Réunion travail des conseillers municipaux du 8 aout 2023 sur le PLUi de Luc sur Aude

1/Etude des emplacements réservés

ER N°1

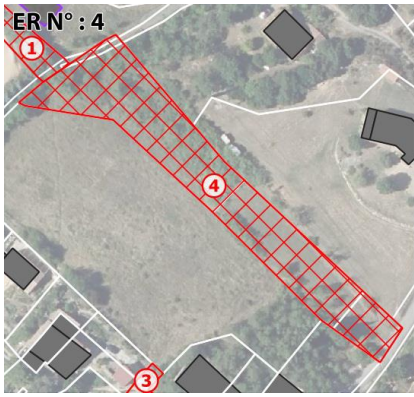
village

confirmé : il permettra une voie de liaison au dessus du

cet ER est supprimé

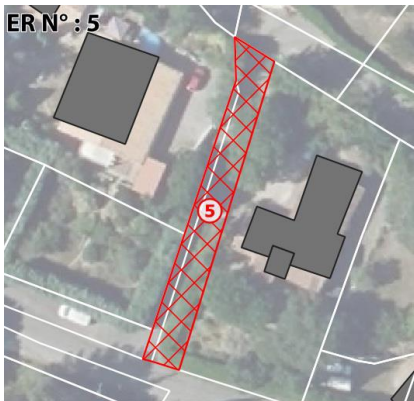
cet ER est à maintenir il complète la connexion avec l'ERN°1

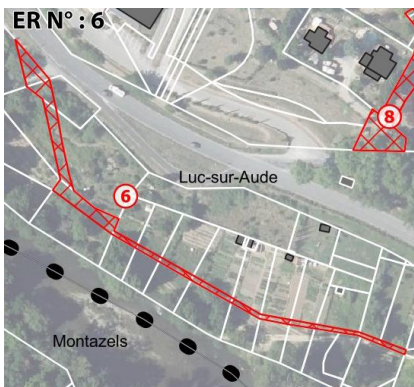
cet ER permet la rétrocession de la voie qui est privée, il est à conserver

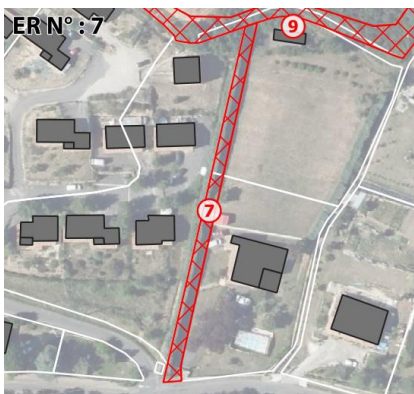
à conserver la jonction avec la station d'épuration sera ainsi permise

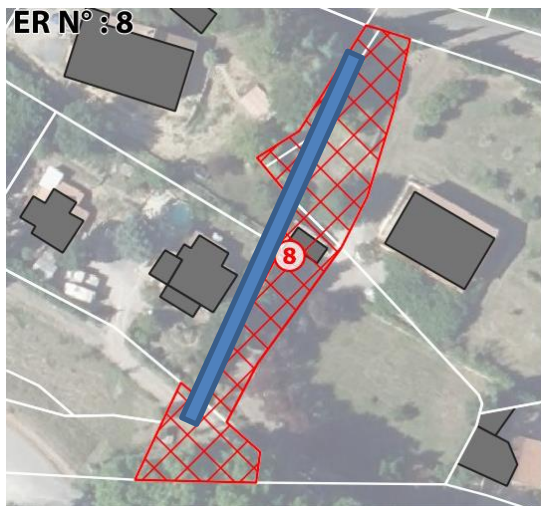
à conserver il permet l'entretien du pluvial

à conserver par contre la surface est à corriger

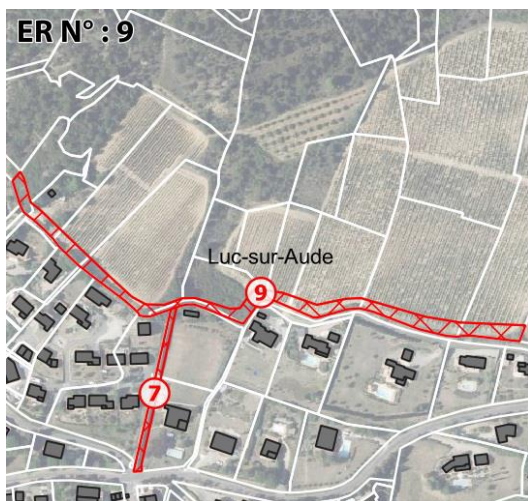
seulement 250m² seraient nécessaires

à conserver il permet d'entretenir le chemin du Clot et

de créer des connexions piétonnes

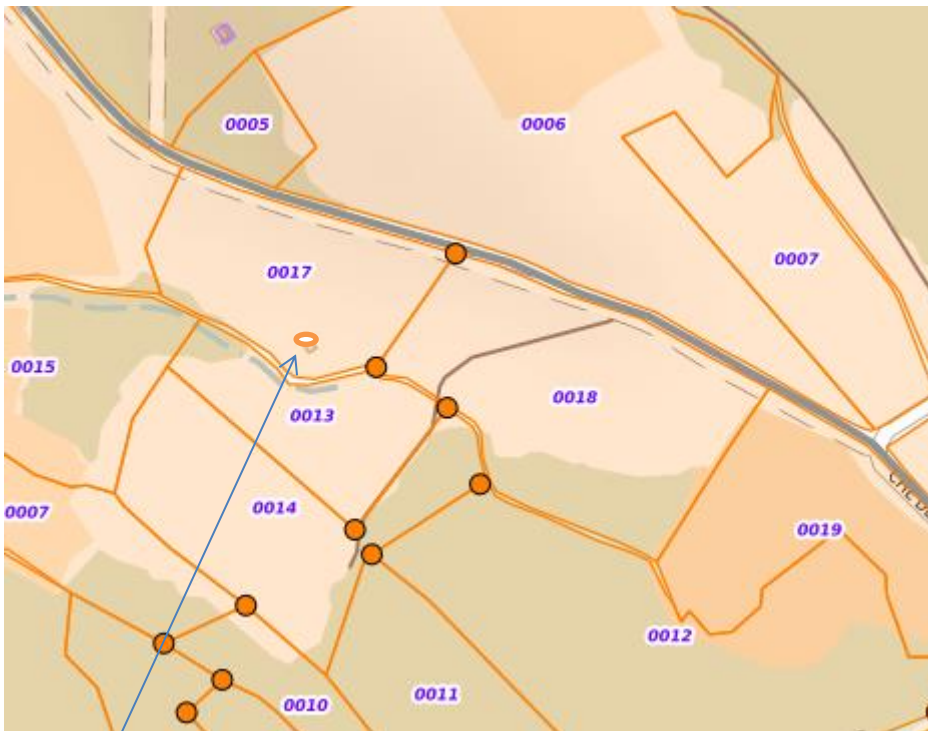
Nouveau ER à rajouter : au dessus des établissement Nougalet

chaussée permettant la desserte des hangars privée pour l'instant, 710m² de surface

Stecal Castellou

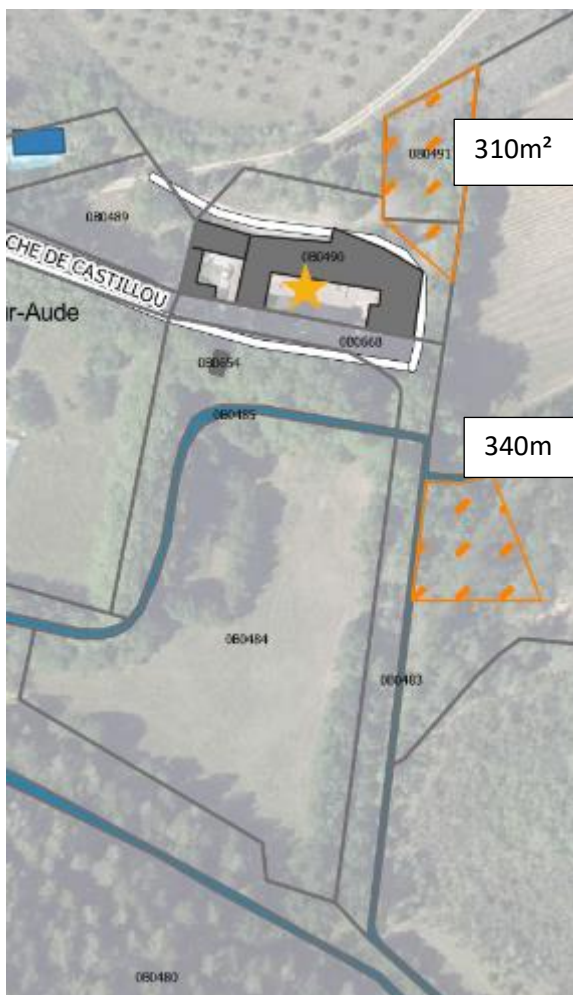
Les STECAL n'étant plus comptabilisés dans les surfaces consommées, il convient de réintroduire ceux-ci , qui doivent servir à compléter l'accueil du gîte de Castellou
